Saksframlegg

Saksnr.	Utvalg	Møtedato
16/63	Fylkesutvalget	21.06.2016

UTTALELSE TIL SØKNAD OM ENDRING AV KONSESJONSVILKÅR FOR KILANDSFOSS KRAFTVERK

Figuren viser hvor padletraséen var planlagt i den opprinnelige konsesjonen og hvor det nå søkes om å legge padletraséen.

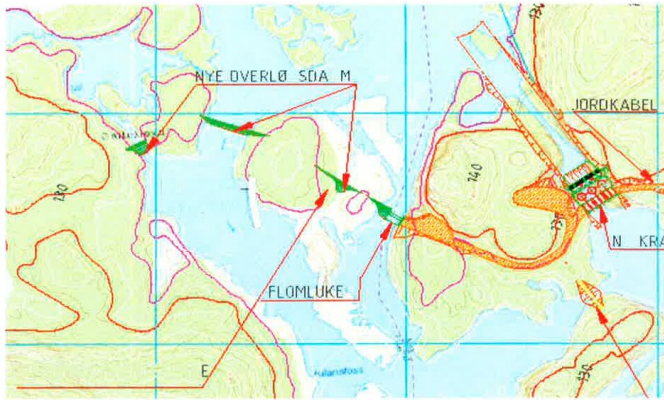
Opprinnelig padletrasé er merket E på pil.

Ny padletrasé følger bekken til høyre for hovedstryket og kraftstasjonen.

For å få til en god padletrasé i bekken må det gjennomføres en del terrengtiltak. Det planlegges å jevne ut fall i øvre og nedre del, samt bygge mur eller fylle opp langs noen strekninger av elveleiet for å hindre tap av hastighet på vannet. Det planlegges å bruke stein fra tidligere tømmerfløtingsanlegg som må fjernes for å gi plass til kraftverksgate. Det åpnes også for å legge en gangbro over bekken og tilrettelegge området rundt for allmennheten.
